## PROJET DE PARC ÉOLIEN : LE PLOYRON (60)

### Note modificative

*20 mars 2026*

**CORIEAULYS**  
Environnement & Paysage

CONTEXTE EOLIEN

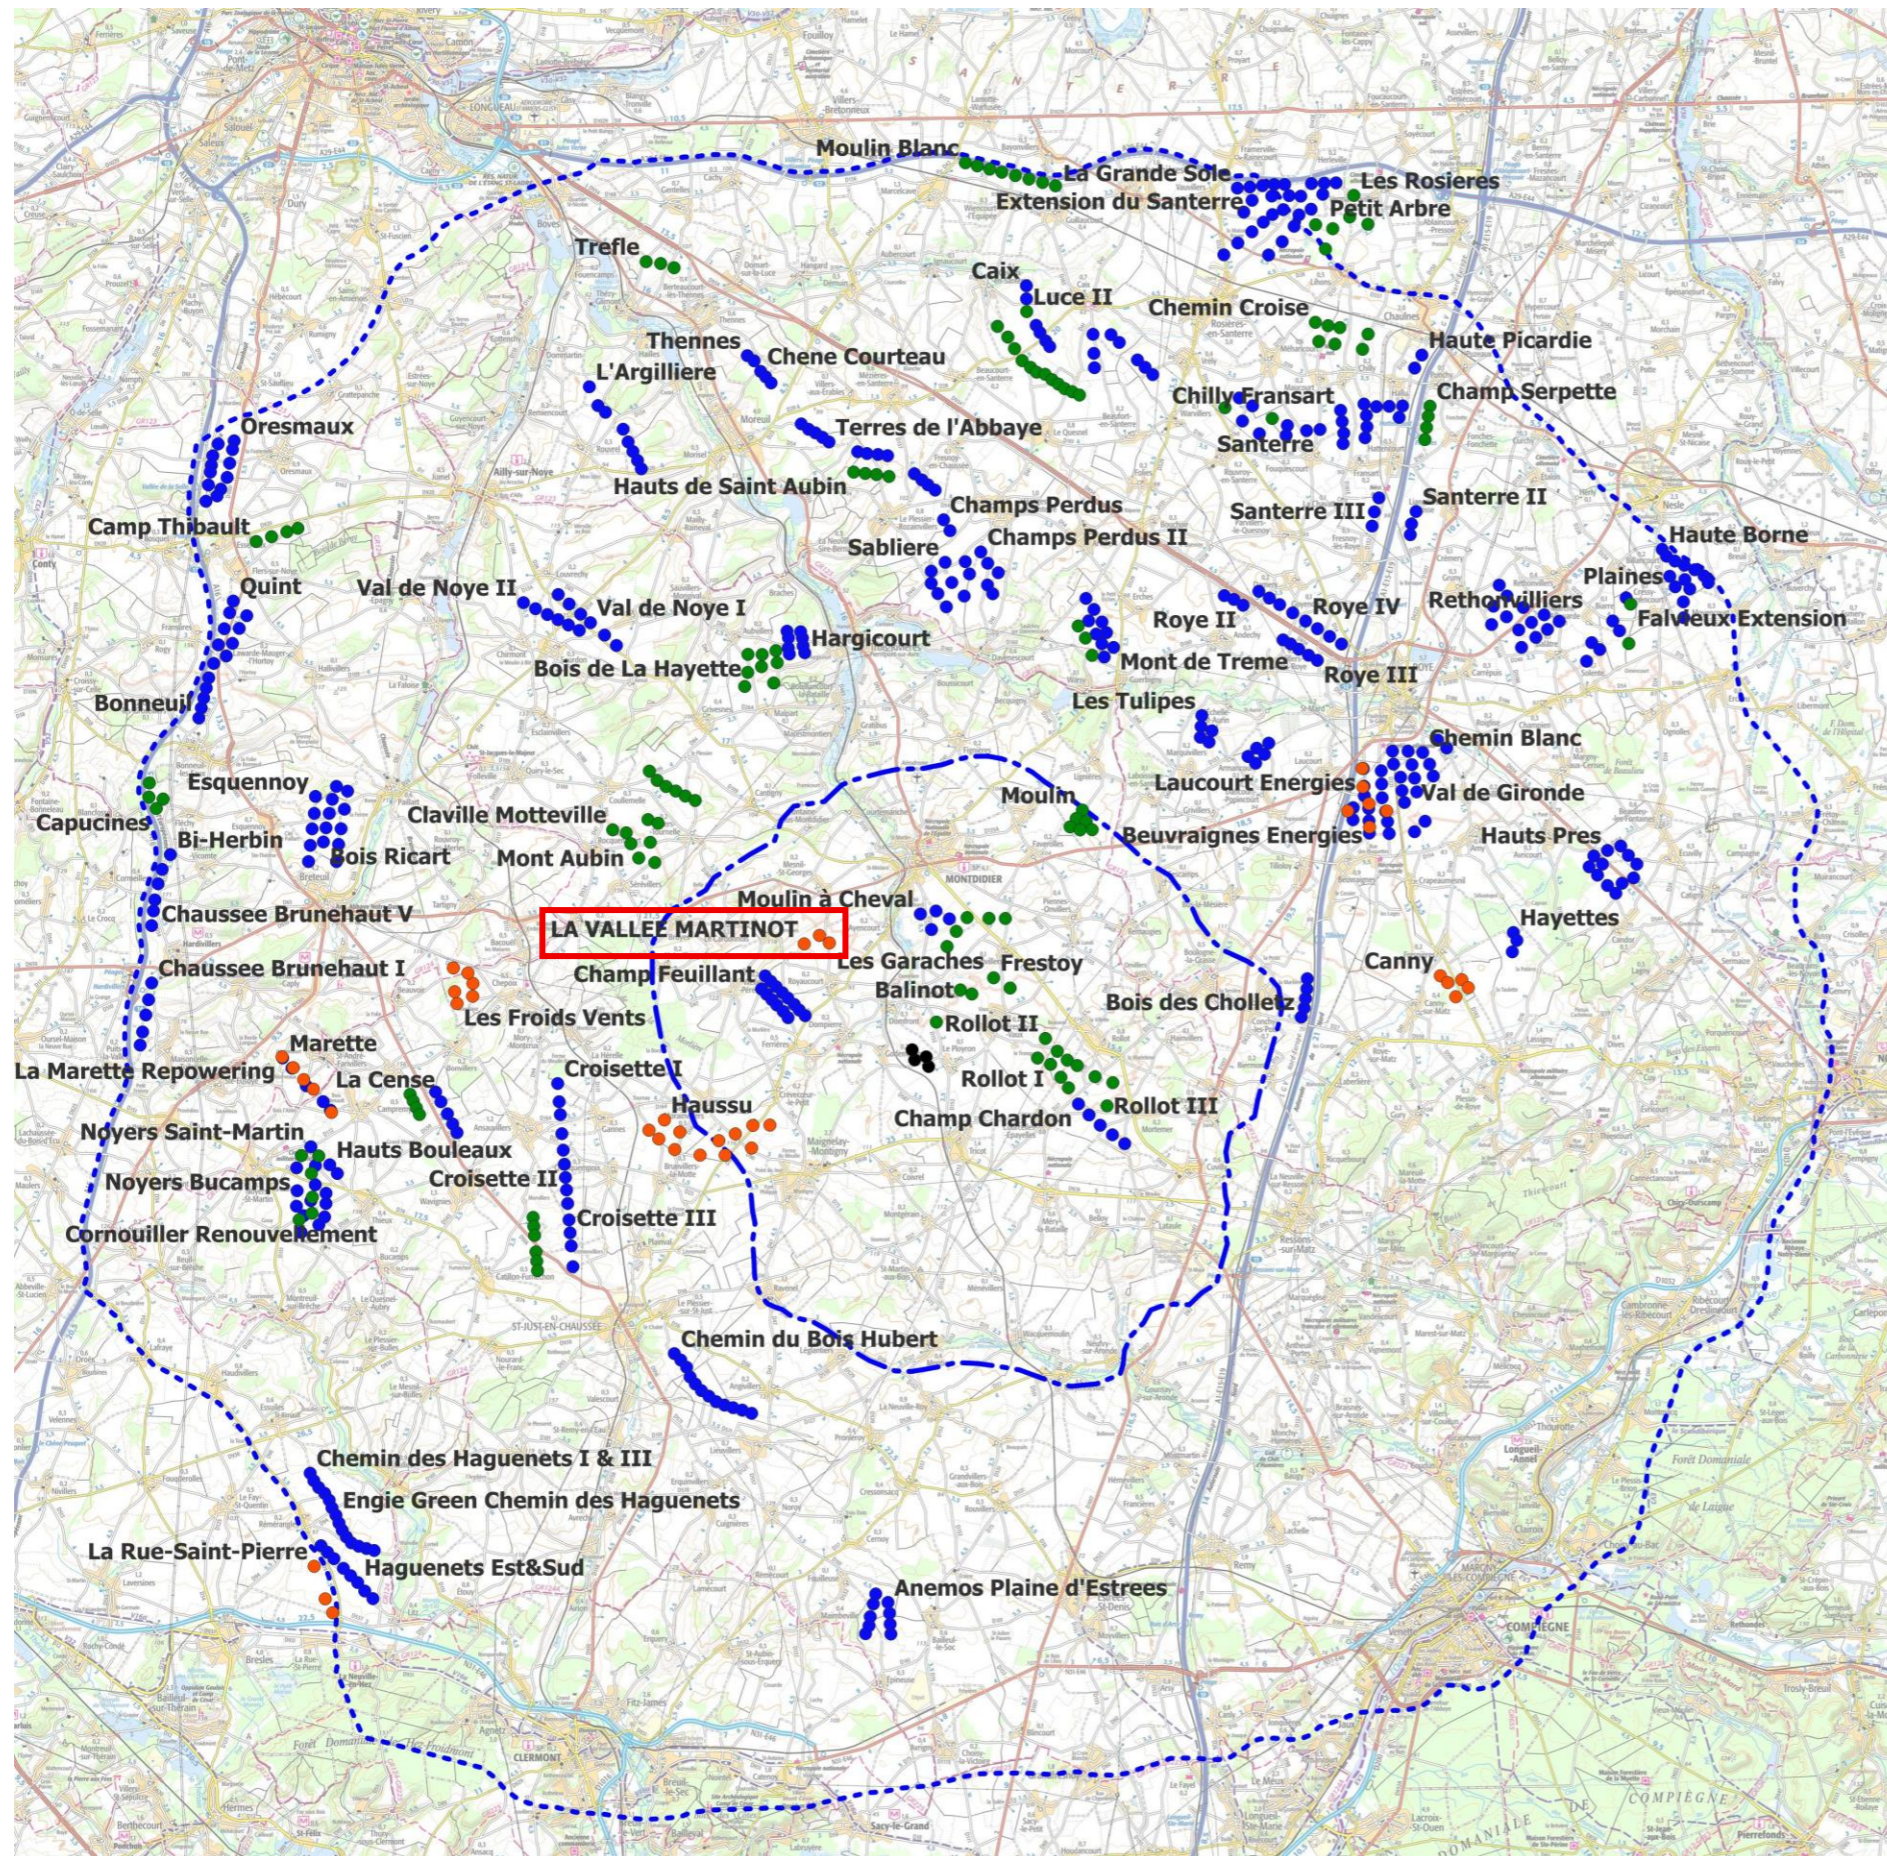
**Le parc éolien de la vallée de Martinot (entouré sur la carte en page suivante) aurait dû être pris en compte dans le volet paysager.**

Le projet de la vallée Martinot a été refusé le 19 février 2026 (arrêté préfectoral portant refus joint en fin de document). Par principe de proportionnalité, la mise à jour de l'ensemble du volet paysager et de ses photomontages n'a donc pas été jugée nécessaire.

**Les conclusions de l'étude paysagère restent donc inchangées.**
